Liste des observations formulées par la MRAe Réponses apportées

Identification du dossier étudié : Carrière des Buttes du Port, Commune du Port (974)
Exploitant : TERALTA GRANULAT REUNION

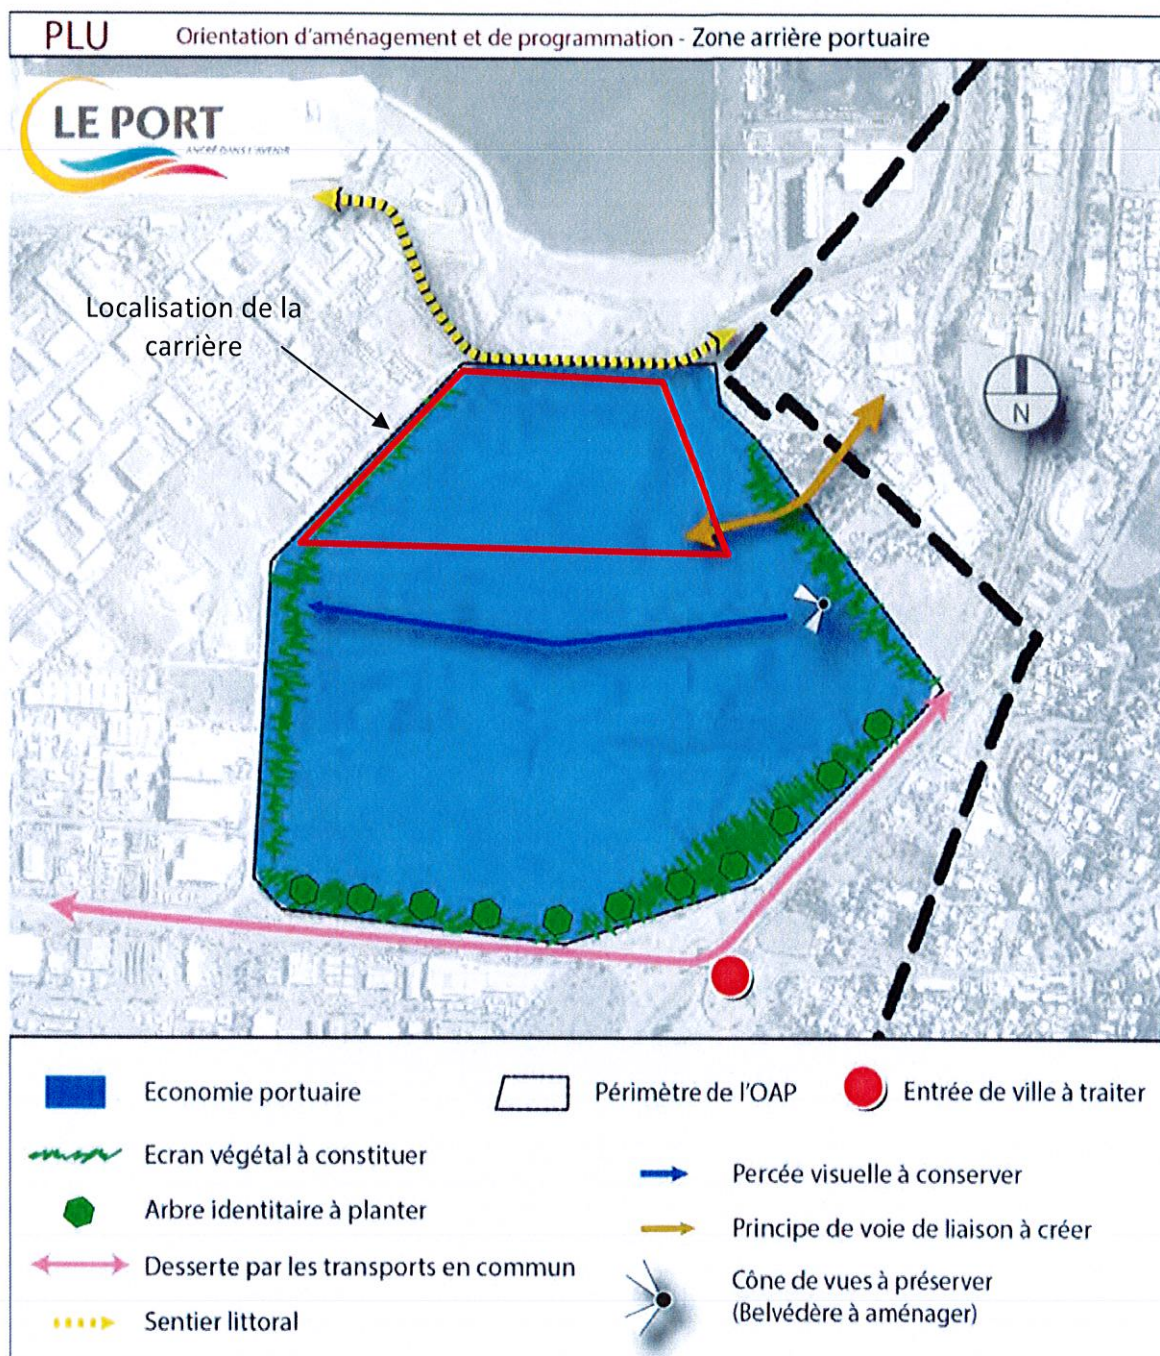
Observations de la MRAe	Réponse apportée par le demandeur
<p>Compatibilité avec les documents d'urbanisme et divers plans et programmes :</p> <p>Concernant l'urbanisme réglementaire, l'Ae demande que l'étude d'impact soit actualisée (Tome 3, chapitre « 7.1 documents d'urbanisme » en page 133 et Annexe 19 p. 477) : analyse du PLU en vigueur en date du 02/10/2018 et non du 29/07/2004, démonstration de la compatibilité avec l'OAP 3, l'OAP 4 et l'OAP Fil Vert et de la compatibilité avec les orientations du PADD, mention du PIG pour l'aménagement de la ZAP du Port-est (référence à la note de présentation de juillet 2014 arrêtant le principe et les conditions de réalisation du projet).</p>	<p>Le projet est compatible avec le PLU et ses documents approuvés le 2 octobre 2018. La compatibilité est présentée en annexe de ce document.</p>
<p>Etat initial et mesures proposées :</p> <p>Le site est alimenté en eau industrielle reliée au réseau d'irrigation communal, pour l'arrosage et le lavage des roues (Tome 3, étude d'impact, page 101). Dans l'autorisation préfectorale d'exploitation de la carrière en vigueur, la prescription actuelle de l'AP 6.1 porte sur les « prélèvements, consommation et économie d'eau ». Elle fixe :</p> <ul style="list-style-type: none"> - l'utilisation d'eau potable pour les besoins de l'exploitation, limitée aux usages sanitaires ; - le dispositif d'arrosage, nécessaire pour limiter l'envol des poussières, alimenté exclusivement par le réseau d'irrigation à compter du 1er février 2017 ; - les dispositifs de relevés mensuels des quantités d'eau prélevées. 	<p>La DEAL prendra les dispositions nécessaires dans l'Arrêté Préfectoral d'autorisation.</p>

La commune du Port dispose d'un Plan Local d'Urbanisme (PLU), approuvé le 2 octobre 2018.
Le projet se situe en zone (voir figure ci-après) :

- **2AUp** : cette zone couvre des espaces réservés à l'urbanisation future à vocation d'activités portuaires. Le développement de ce secteur se fait dans le cadre de la réalisation du projet d'aménagement portuaire ayant été qualifié d'intérêt générale par arrêté préfectoral n°4232 du 14 août 2014 et reconduit le 27 juillet 2017.

Cette zone autorise « *les installations et ouvrages techniques nécessaires à l'aménagement ou à l'exploitation de la zone pour l'activité portuaire* ». En outre, il est précisé dans le règlement que ne sont pas compromis dans la zone « *les affouillements et exhaussements de sol nécessaire à l'aménagement, à l'exploitation, en carrière et en aire de stockage de carrière, et les installations, ouvrages et équipements techniques, nécessaires à l'aménagement ou à l'exploitation de la zone* ».

L'activité d'extraction et de traitement y est donc autorisée.

- **Up** : cette zone couvre les zones portuaires de la commune du Port. L'exploitation de carrière et ses activités annexes ne sont pas interdites.
